**SAMODZIELNY PUBLICZNY ZAKŁAD OPIEKI ZDROWOTNEJ  
W MYŚLENICACH**

**WYJAŚNIENIA TREŚCI SWZ, PYTANIA, ODPOWIEDZI I MODYFIKACJE**

Dotyczy: postępowania prowadzonego w trybie podstawowym, na podstawie art. 275 pkt 1 ustawy z 11 września 2019 r. – Prawo zamówień publicznych (Dz.U. poz. 2023 poz. 1605 z póź. zm.), którego przedmiotem jest przebudowa i modernizacja pomieszczeń Szpitalnego Oddziału Ratunkowego w budynku Głównym Szpitala w Myślenicach wraz z zakupem sprzętu i aparatury medycznej. Nr sprawy 18/TP/23.

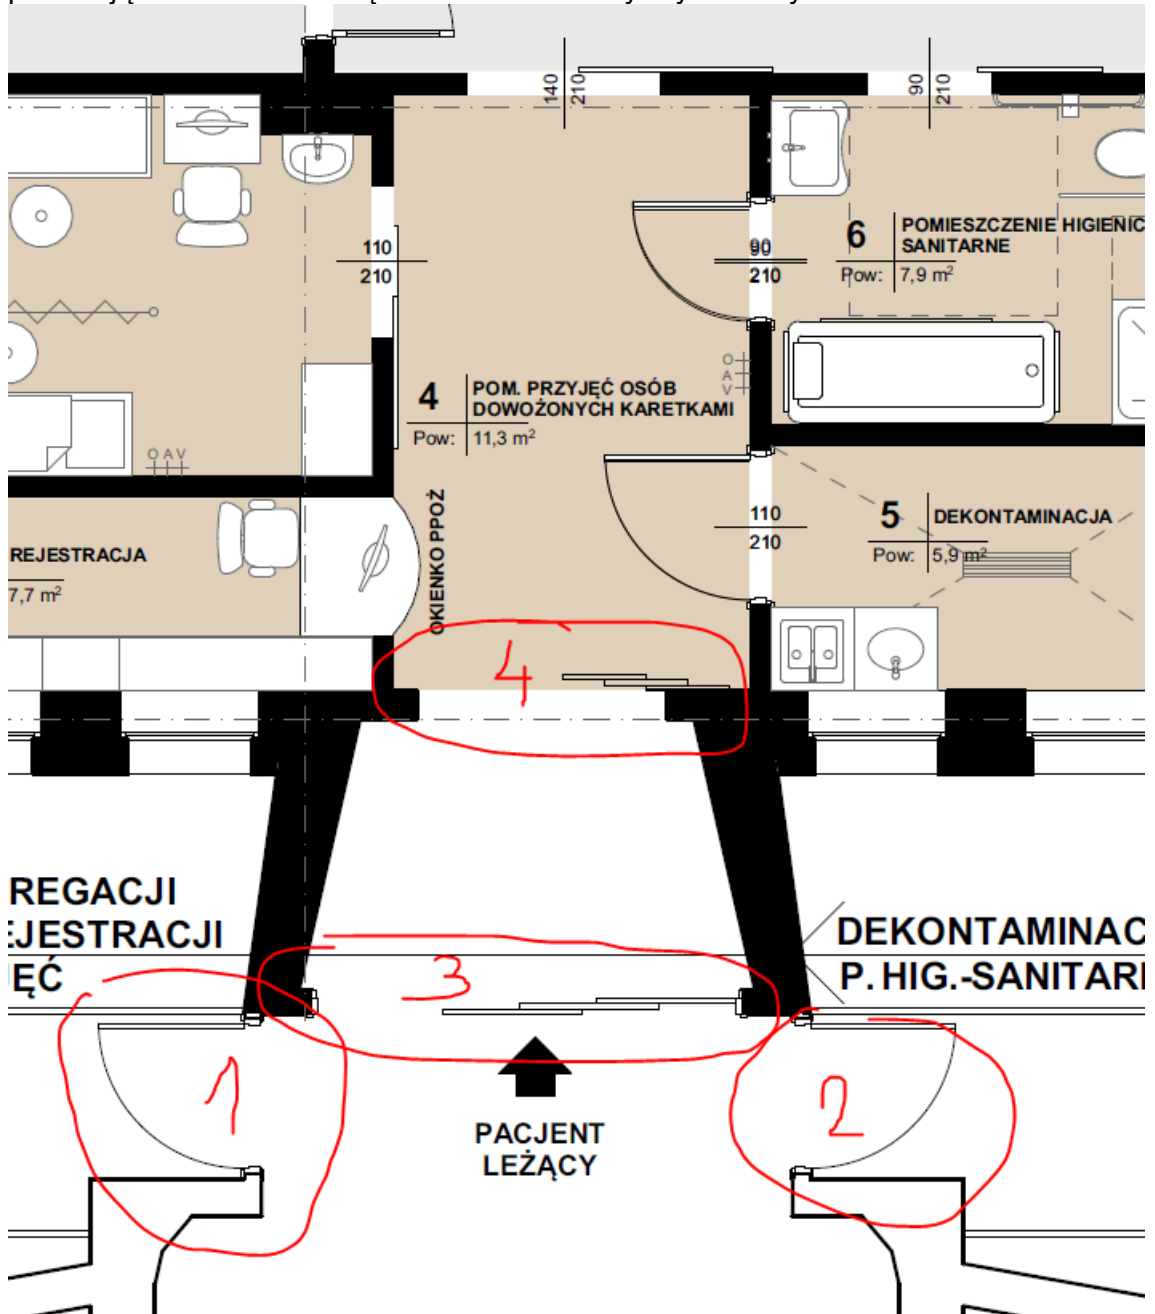
1. Prosimy o podanie parametrów dla przedsiönka zaznaczonego poniżej:

Czy jest on w zakresie wykonawcy? Jakie parametry mają spełniać ściany oraz daszek? Z jakich materiałów ma to być wykonane?

**Odpowiedź: Jest w zakresie wykonawcy, zgodnie z PFU „Przedśionek przy wejściu dla pacjenta chodzącego: Konstrukcja aluminiowa przeszklona. System zadaszenia przed drzwiami wejściowymi całoszklany na odciągach. Elementy konstrukcyjne ze stali nierdzewnej. Szkło bezpieczne hartowane grubość wynikająca z obliczeń statyczno-wytrzymałościowych**

2. Proszę o potwierdzenie, że w zakresie Wykonawcy nie ma dostawy drzwi oznaczonych numerami 1,2,3,4 – na zaznaczonym rzucie nie ma podanych ich wymiarów ani nie ma podanych minimalnych wymagań (parametrów) co sugeruje, że te istniejące drzwi

pozostają bez zmian i nie są w zakresie dostawy Wykonawcy.

**Odpowiedź:** Drzwi nr. 1,2,3 pozostają bez zmian i nie są w zakresie dostawy Wykonawcy. Drzwi nr 4. są w zakresie dostawy Wykonawcy. Wymiary drzwi 180x210, przesuwne, trójpodzielne. Parametry drzwi zgodne z PFU : „System aluminiowy izolowany termicznie standardu co najmniej 77mm. Powierzchnie profili należy wykończyć powłokami lakierniczymi strukturalnymi. Drzwi malowane proszkowo z progiem zlicowanym z podłożem. Współczynnik przenikania ciepła dla całego zestawu  $U_{max} \leq 1,3 \text{ W/m}^2\text{K}$ . Grubość szyb powinna być dobrana przez wykonawcę przeszkleń zgodnie z normami oraz obliczeniami statycznymi. Obliczenia muszą być potwierdzone przez uprawnionego projektanta. Kolor drzwi należy uzgodnić z Zamawiającym.
